工事計画変更認可申請書の一部補正について

高浜発電所第2号機

工事計画変更認可申請書の一部補正

高浜発電所第2号機 工事計画認可申請書の一部補正 補正前後比較表

【資料1 発電用原子炉の設置の許可との整合性に関する説明書】

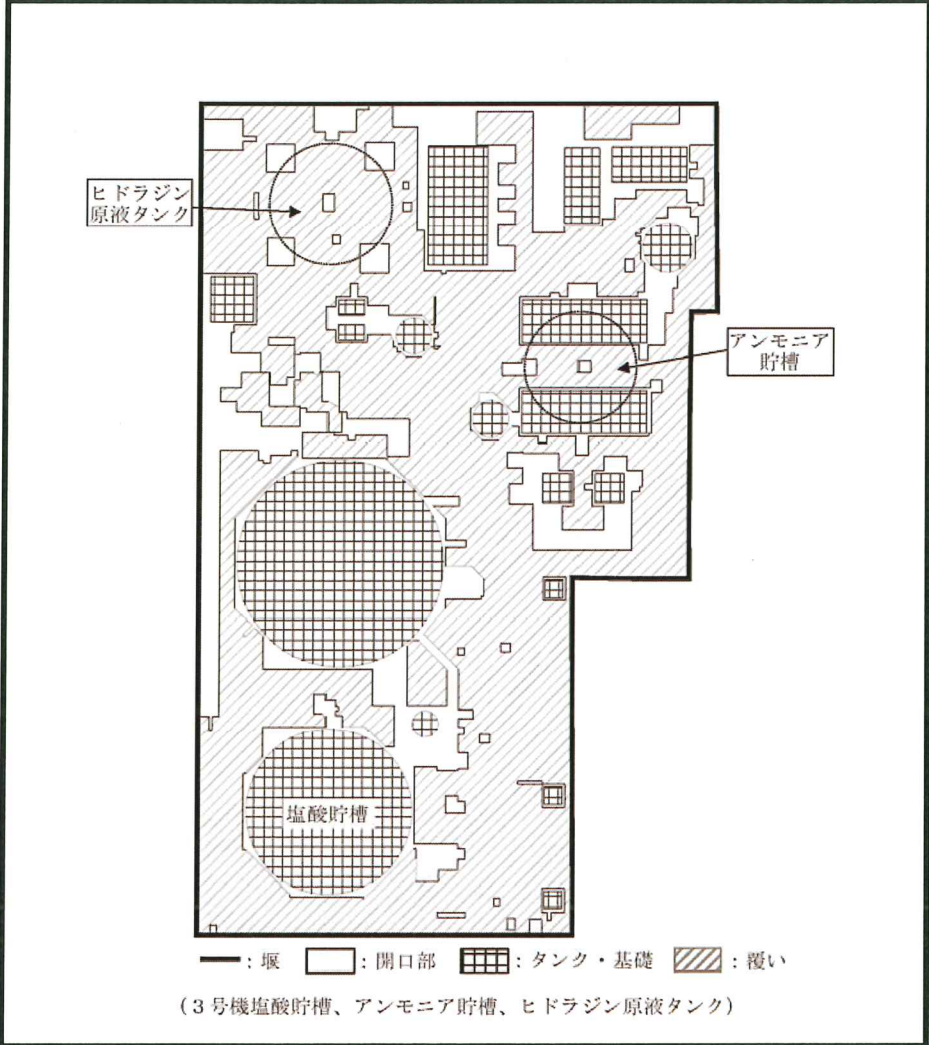
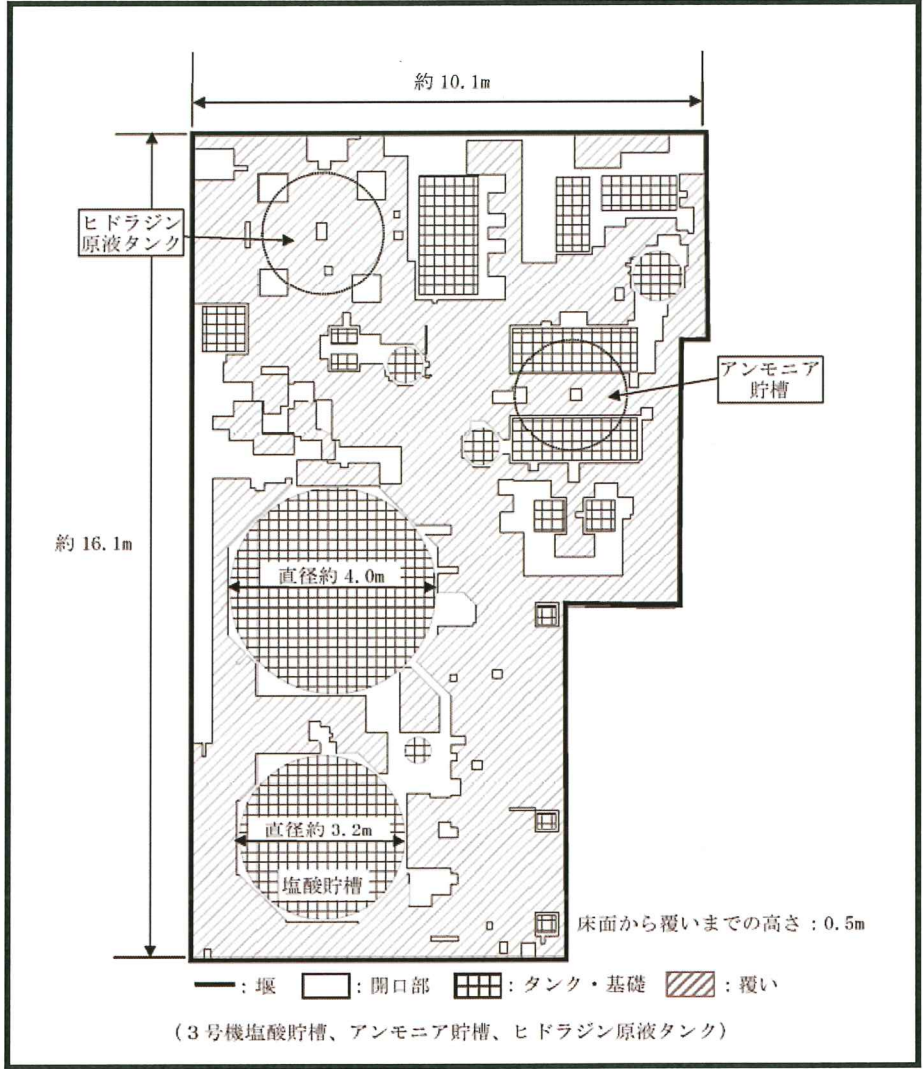
変更前	変更後	備考
<p>(iii) 変圧器</p> <p>(2) 非常用電源設備の構造 T2-添1-ヌ-14</p> <p>(i) 受電系統</p> <p>(ii) ディーゼル発電機</p> <p>(iii) 蓄電池</p> <p>(iv) 代替電源設備</p> <p>(3) その他の主要な事項 T2-添1-ヌ-40</p> <p>(i) 使用済燃料輸送容器保管建屋</p> <p>(ii) 火災防護設備</p> <p>(iii) 浸水防護設備</p> <p>(iv) 補機駆動用燃料設備</p> <p>(v) 補助ボイラ</p> <p>(vi) 非常用取水設備</p> <p>(vii) 敷地内土木構造物</p> <p>(viii) 緊急時対策所</p> <p>(ix) 通信連絡設備</p> <p>(注) 4. 五. ロ. (3) (i) a. 設計基準対象施設のうち(u)中央制御室及び(ac)緊急時対策所、 へ. (5) (v) 中央制御室並びにヌ. (3) (viii) 緊急時対策所以外は、平成28年6月10 日付け原規規発第1606105号、平成30年8月6日付け原規規発第1808064号、平成31 年1月28日付け原規規発第1901282号、平成31年3月27日付け原規規発第1903272 号、平成31年4月26日付け原規規発第19042614号、令和元年6月21日付け原規規 発第1906218号、令和元年8月19日付け原規規発第1908192号及び令和2年1月24日 付け原規規発第2001242号にて認可された工事計画書並びに平成30年5月24日付け関 原発第123号にて届出した工事計画書の記載に変更はない。</p> <p>- T2-添1-v -</p>	<p>(iii) 変圧器</p> <p>(2) 非常用電源設備の構造 T2-添1-ヌ-14</p> <p>(i) 受電系統</p> <p>(ii) ディーゼル発電機</p> <p>(iii) 蓄電池</p> <p>(iv) 代替電源設備</p> <p>(3) その他の主要な事項 T2-添1-ヌ-40</p> <p>(i) 使用済燃料輸送容器保管建屋</p> <p>(ii) 火災防護設備</p> <p>(iii) 浸水防護設備</p> <p>(iv) 補機駆動用燃料設備</p> <p>(v) 補助ボイラ</p> <p>(vi) 非常用取水設備</p> <p>(vii) 敷地内土木構造物</p> <p>(viii) 緊急時対策所</p> <p>(ix) 通信連絡設備</p> <p>(注) 4. 五. ロ. (3) (i) a. 設計基準対象施設のうち(u)中央制御室及び(ac)緊急時対策所、 へ. (5) (v) 中央制御室並びにヌ. (3) (viii) 緊急時対策所以外は、平成28年6月10 日付け原規規発第1606105号、平成30年8月6日付け原規規発第1808064号、平成31 年1月28日付け原規規発第1901282号、平成31年3月27日付け原規規発第1903272 号、平成31年4月26日付け原規規発第19042614号、令和元年6月21日付け原規規 発第1906218号、令和元年8月19日付け原規規発第1908192号、令和2年1月24日付 け原規規発第2001242号及び令和2年2月19日付け原規規発第2002193号にて認可され た工事計画書並びに平成30年5月24日付け関原発第123号にて届出した工事計画書の 記載に変更はない。</p> <p>- T2-添1-v -</p>	<p>記載の適正化</p>

【資料17 設計及び工事に係る品質管理の方法等に関する説明書】

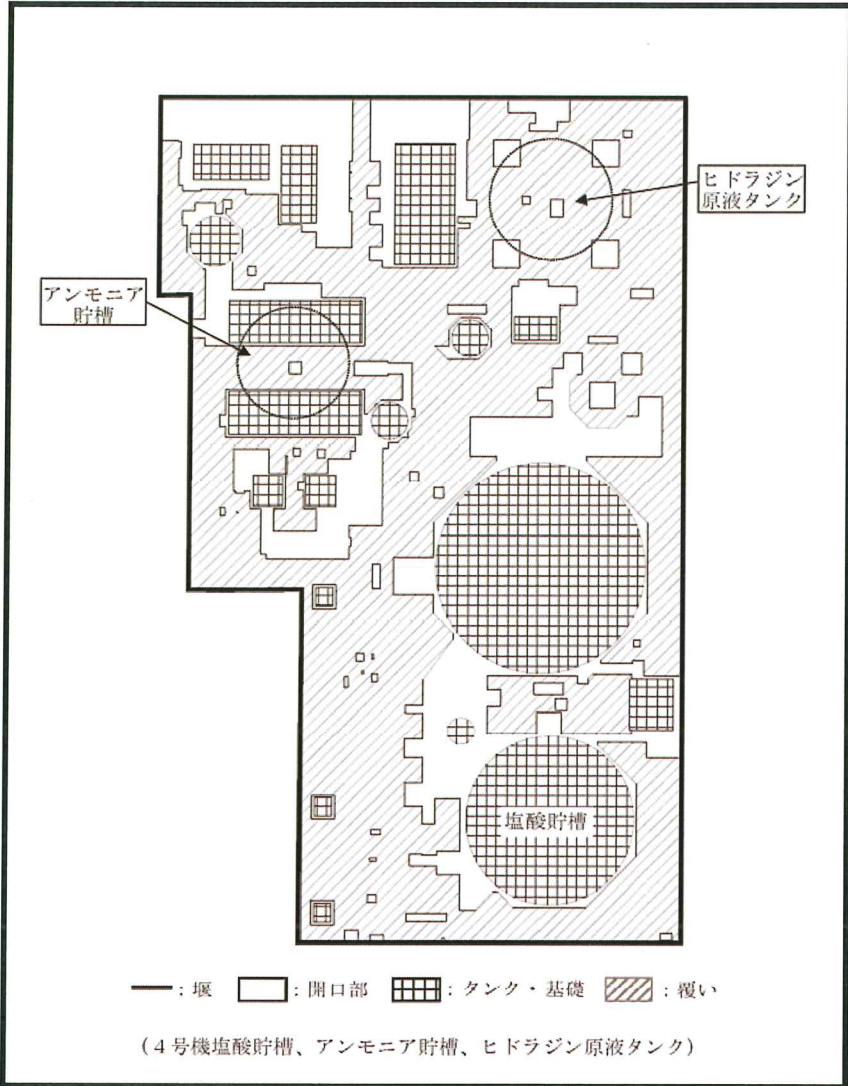
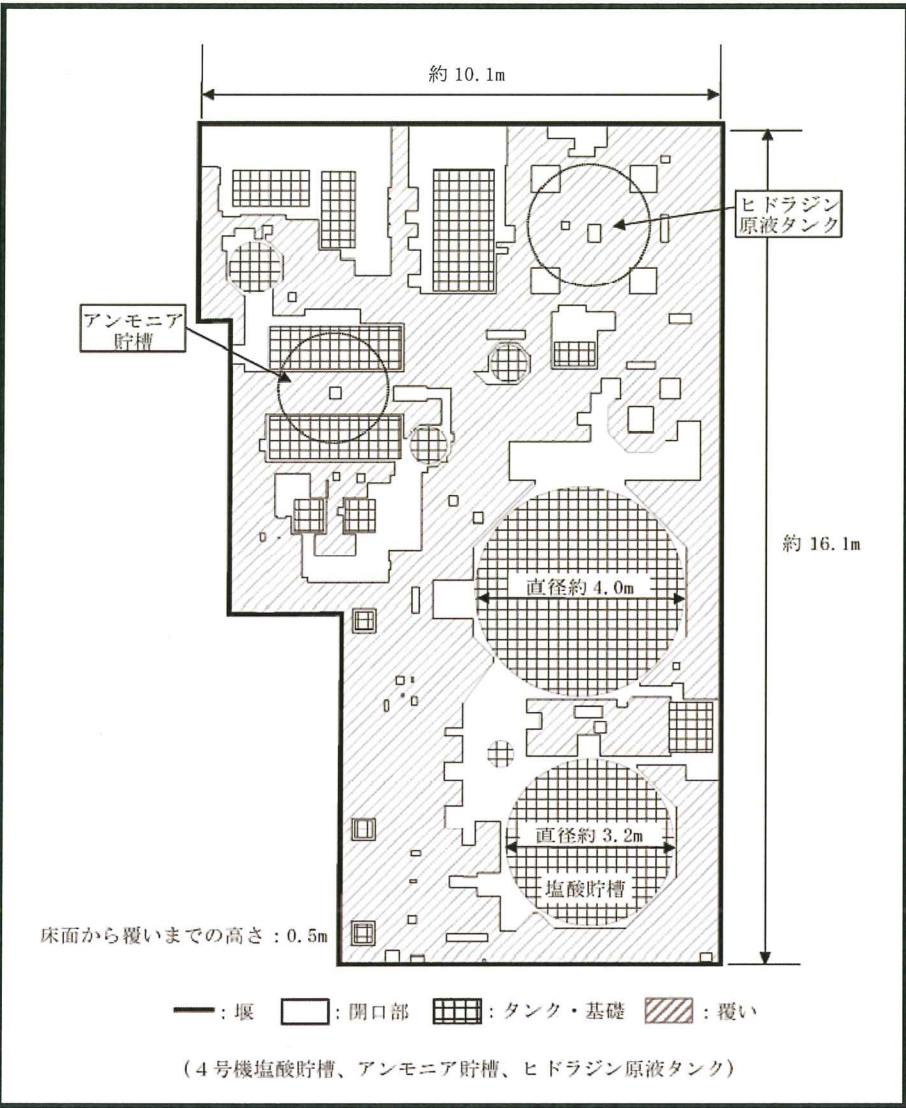
変更前	変更後	備考
<p style="text-align: center;">目 次</p> <p>資料17-1 設計及び工事に係る品質管理の方法等</p> <p>資料17-2 本工事計画に係る設計の実績、工事及び検査の計画 原子炉本体</p> <p>資料17-3 本工事計画に係る設計の実績、工事及び検査の計画 核燃料物質の取扱施設及び貯蔵施設</p> <p>資料17-4 本工事計画に係る設計の実績、工事及び検査の計画 原子炉冷却系統施設</p> <p>資料17-5 本工事計画に係る設計の実績、工事及び検査の計画 計測制御系統施設</p> <p>資料17-6 本工事計画に係る設計の実績、工事及び検査の計画 放射性廃棄物の廃棄施設</p> <p>資料17-7 本工事計画に係る設計の実績、工事及び検査の計画 放射線管理施設</p> <p>資料17-8 本工事計画に係る設計の実績、工事及び検査の計画 原子炉格納施設</p> <p>資料17-9 本工事計画に係る設計の実績、工事及び検査の計画 非常用電源設備</p> <p>資料17-10 本工事計画に係る設計の実績、工事及び検査の計画 常用電源設備</p> <p>資料17-11 本工事計画に係る設計の実績、工事及び検査の計画 補助ボイラー</p> <p>資料17-12 本工事計画に係る設計の実績、工事及び検査の計画 火災防護設備</p> <p>資料17-13 本工事計画に係る設計の実績、工事及び検査の計画 浸水防護施設</p> <p>資料17-14 本工事計画に係る設計の実績、工事及び検査の計画 補機駆動用燃料設備（非常用電源設備及び補助ボイラーに係るものを除く。）</p> <p>資料17-15 本工事計画に係る設計の実績、工事及び検査の計画 非常用取水設備</p> <p>資料17-16 本工事計画に係る設計の実績、工事及び検査の計画 敷地内土木構造物</p> <p>資料17-17 本工事計画に係る設計の実績、工事及び検査の計画 緊急時対策所</p> <p>(注) 資料17-17「本工事計画に係る設計の実績、工事及び検査の計画 緊急時対策所」 以外は、平成28年6月10日付け原規規発第1606105号、平成29年7月19日付け原規規発第1707192号、平成30年6月27日付け原規規発第1806276号、平成30年8月6日付け原規規発第1808064号、平成31年1月28日付け原規規発第1901282号、平成31年3月27日付け原規規発第1903272号、平成31年4月26日付け原規規発第19042614号、令和元年6月21日付け原規規発第1906218号、令和元年8月19日付け原規規発第1908192号及び令和2年1月24日付け原規規発第2001242号にて認可された工事計画書並びに平成30年5月24日付け関原発第123号にて届出した工事計画書の記載に変更はない。</p> <p style="text-align: center;">- T2-添17-i -</p>	<p style="text-align: center;">目 次</p> <p>資料17-1 設計及び工事に係る品質管理の方法等</p> <p>資料17-2 本工事計画に係る設計の実績、工事及び検査の計画 原子炉本体</p> <p>資料17-3 本工事計画に係る設計の実績、工事及び検査の計画 核燃料物質の取扱施設及び貯蔵施設</p> <p>資料17-4 本工事計画に係る設計の実績、工事及び検査の計画 原子炉冷却系統施設</p> <p>資料17-5 本工事計画に係る設計の実績、工事及び検査の計画 計測制御系統施設</p> <p>資料17-6 本工事計画に係る設計の実績、工事及び検査の計画 放射性廃棄物の廃棄施設</p> <p>資料17-7 本工事計画に係る設計の実績、工事及び検査の計画 放射線管理施設</p> <p>資料17-8 本工事計画に係る設計の実績、工事及び検査の計画 原子炉格納施設</p> <p>資料17-9 本工事計画に係る設計の実績、工事及び検査の計画 非常用電源設備</p> <p>資料17-10 本工事計画に係る設計の実績、工事及び検査の計画 常用電源設備</p> <p>資料17-11 本工事計画に係る設計の実績、工事及び検査の計画 補助ボイラー</p> <p>資料17-12 本工事計画に係る設計の実績、工事及び検査の計画 火災防護設備</p> <p>資料17-13 本工事計画に係る設計の実績、工事及び検査の計画 浸水防護施設</p> <p>資料17-14 本工事計画に係る設計の実績、工事及び検査の計画 補機駆動用燃料設備（非常用電源設備及び補助ボイラーに係るものを除く。）</p> <p>資料17-15 本工事計画に係る設計の実績、工事及び検査の計画 非常用取水設備</p> <p>資料17-16 本工事計画に係る設計の実績、工事及び検査の計画 敷地内土木構造物</p> <p>資料17-17 本工事計画に係る設計の実績、工事及び検査の計画 緊急時対策所</p> <p>(注) 資料17-17「本工事計画に係る設計の実績、工事及び検査の計画 緊急時対策所」 以外は、平成28年6月10日付け原規規発第1606105号、平成29年7月19日付け原規規発第1707192号、平成30年6月27日付け原規規発第1806276号、平成30年8月6日付け原規規発第1808064号、平成31年1月28日付け原規規発第1901282号、平成31年3月27日付け原規規発第1903272号、平成31年4月26日付け原規規発第19042614号、令和元年6月21日付け原規規発第1906218号、令和元年8月19日付け原規規発第1908192号、令和2年1月24日付け原規規発第2001242号及び令和2年2月19日付け原規規発第2002193号にて認可された工事計画書並びに平成30年5月24日付け関原発第123号にて届出した工事計画書の記載に変更はない。</p> <p style="text-align: center;">- T2-添17-i -</p>	<p style="text-align: center;">備 考</p> <p style="text-align: center;">記載の適正化</p>
